| 品質異常改善通知書 | | 不具合整理No. 49F-08-010 | | | |
| 品質保証課記入 | 仕様番号 163121-4-02 | | 写真・図 | | |
| | 品名 DF23-PV(2) 4ヶトリ | |  | | |
| | ロットNo 33-3945, 3946, 3948, 3949 | | | | |

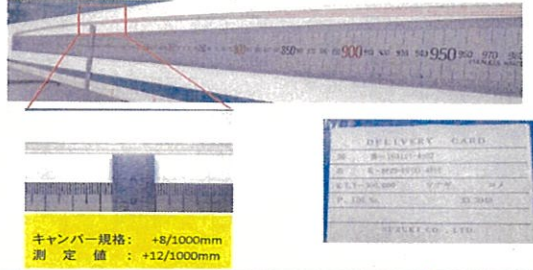
| 品質異常改善通知書 | | 不具合整理No. 49F-08-010 | | | |
|--|---|---|---|---------------|---------------|
| キャンパー規格: +8/1000mmに対し、 3945: めっき後+10 3946: めっき後+9 3948: めっき前+12, めっき後+12 3949: めっき前+12 | | | | | |
| | (なぜ発生したのかを3回繰り返して真の発生原因を掴む) 金型・スクリューを確認したところ、18エッジロックアップからプラス側に型田がコウしていた。 ↓ 型田にコウプラスでロックアップのタイミグロンの調整を行っていた。 ロックアップのタイミグロンのバウチが生じ、材料に付加が掛かり型田が歪んでいる可能性がある。 ↓ | | ・ロックアップのタイミグロンの調整はセッティングガタをなくす。 ・タイミグロンの交換頻度の検証。 ・セッティング時、プラスの増え建物を試してみてもコウが安定するか確認。 ・必要に応じてオーバーホールを視野に入れる。 | | |
| (なぜ発生したのかを3回繰り返して真の流出原因を掴む) プラス管理値と作業手順があることを知らなかった。 ↓ 油着により正確なコウ測定ができていない可能性があった。 ↓ コウ調整不足。規格値プラス11.11に調整を怠った。 | | ・コウ規格値11.11の時は必ずコウ調整をする。 ・コウ測定時は洗浄をする。 | | | |
| (なぜ発生したのかを3回繰り返して真の流出原因を掴む) 巻き状態確認票はプラス11.11に記入していたが、規格値には入っていた。 ↓ ↓ | | 社内管理値 +5mm/m MAXと定められているので、 +5mm以上のリールがあれば品質担当者や生産課課長に相談します。 | | | |

| 品質異常改善通知書 | | 不具合整理No. 49F-08-010 | | | |
|--|---|---|---|---------------|---------------|
| 対策後33.4019-4035-33.4049-4053a計50ロットにおいて同不具合無しと有効性を判定し、改定する。 | | 承認 確認 担当 | | | |
